Mission régionale d'autorité environnementale
CENTRE - VAL DE LOIRE

Avis délibéré
Déclaration de projet emportant mise en compatibilité n°2
du plan local d'urbanisme intercommunal (PLUi)
de la communauté de communes Touraine Val de Vienne
pour un projet de parc photovoltaïque à Panzoult (37)

N°MRAe 2023-4239

Figure 3 : zonage et règlement avant et après mise en compatibilité (source : notice, page 26)

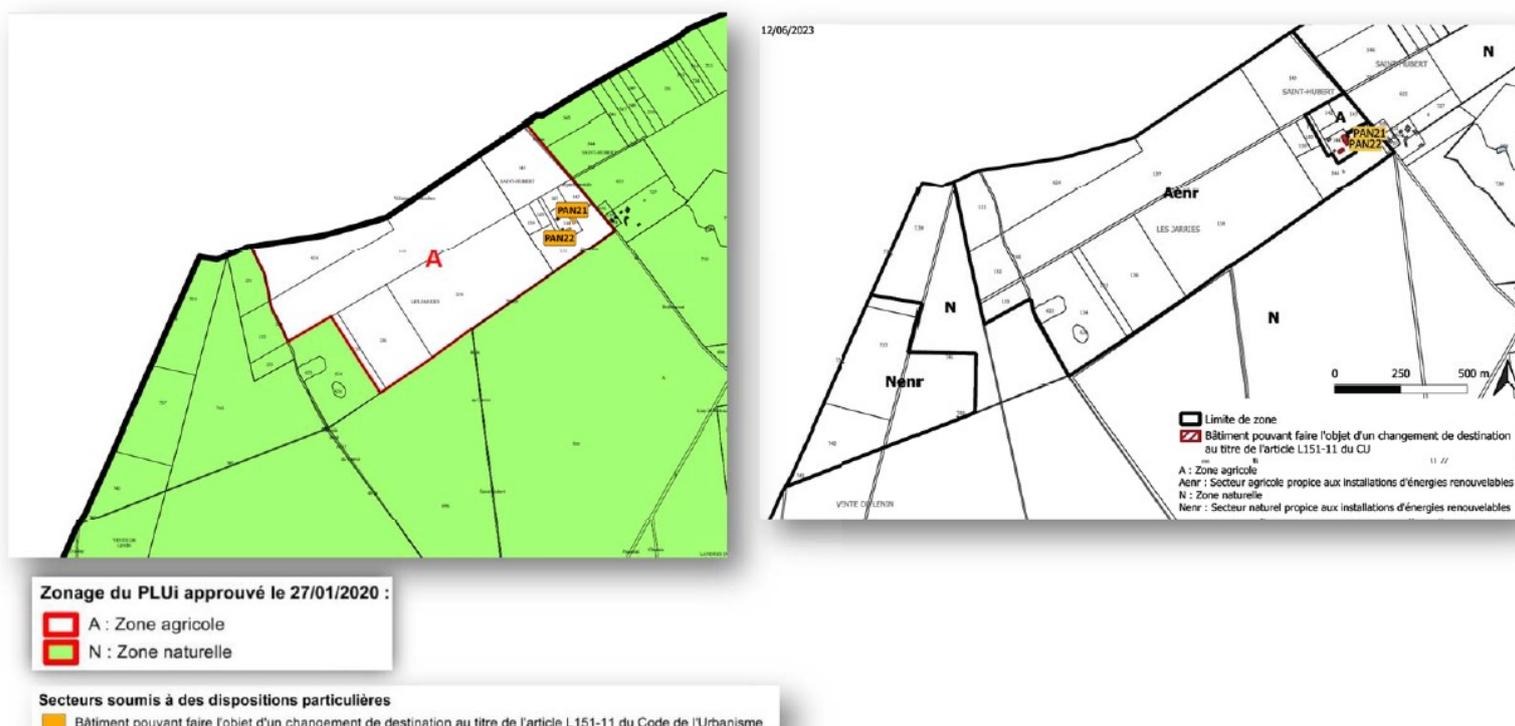
Le site du projet est actuellement concerné par un zonage en zone agricole « A » (partie est) et en zone naturelle « N » (partie ouest) qui ne permettent pas la réalisation du projet. Les évolutions prévues pour le PLUi consistent à créer, dans le périmètre du projet, deux sous-secteurs Aenr et Nenr, nécessitant la modification des règlements écrit et graphique. Le nouveau sous-secteur Aenr permet bien l'implantation du projet agrivoltaïque.

L'activité agricole n'est pas possible en zone Nenr en l'état de la rédaction du règlement de cette zone. Il n'autorise que les exploitations forestières et les locaux techniques et industriels des administrations publiques et assimilées et les exploitations agricoles y sont interdites.

L'autorité environnementale recommande soit de classer l'ensemble du périmètre du projet en Aenr ou de modifier le règlement du sous-secteur Nenr.

Figure 4 : cartographie des habitats naturels (source : étude d'impact, page 96)

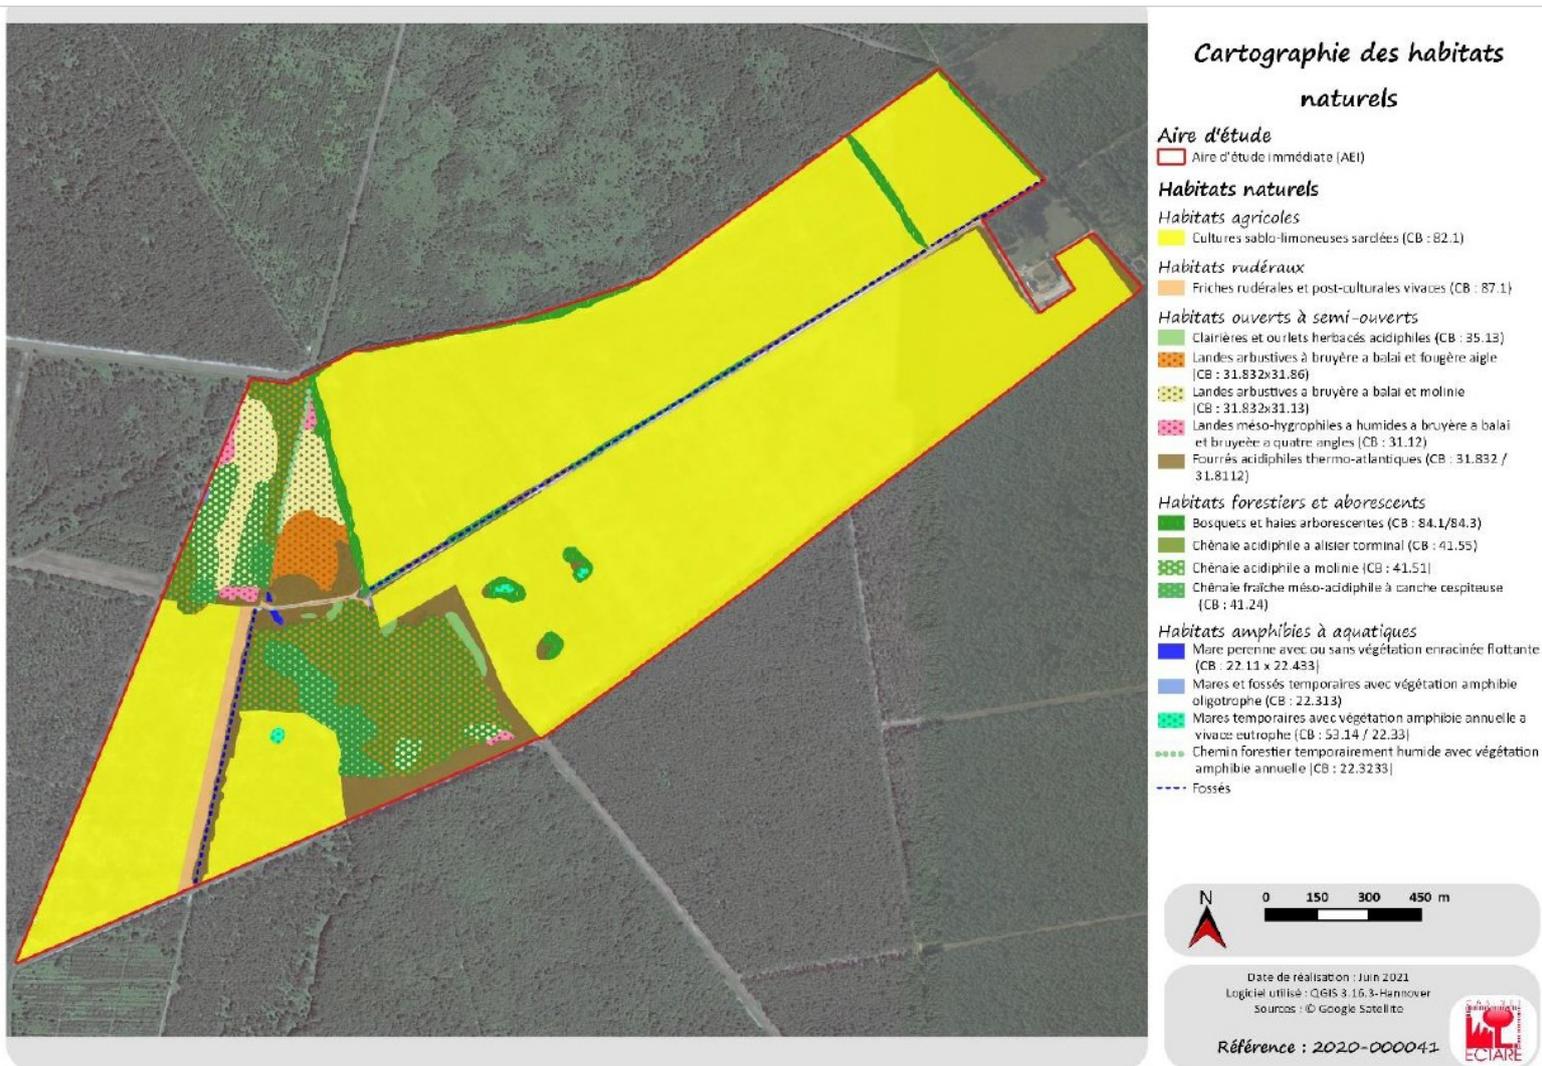
Le périmètre clôturé comprendra cependant 3,31 ha de zones humides, dont 0,16 ha de zones humides répondant au critère botanique et 3,15 ha de zones humides répondant uniquement au critère pédologique : 1,31 ha seront concernées par des aménagements du projet (panneaux photovoltaïques et pistes « légères » de maintenance). L'étude d'impact indique que ces surfaces « *correspondent à des terrains cultivés, qui constituent des zones humides dégradées répondant uniquement au critère « pédologique »* » (page 397). Les équipements prévus n'entraînent pas une imperméabilisation complète de ces zones, mais il aurait été utile de préciser leurs fonctionnalités actuelles et l'impact de cette implantation. Au vu de la surface du projet, l'évitement de ces zones humides n'aurait par ailleurs pas porté atteinte à l'économie du projet.

L'autorité environnementale recommande de préciser l'impact de l'installation d'équipements sur les fonctionnalités des zones humides concernées et de mettre en place, le cas échéant, des mesures ERC complémentaires adaptées.
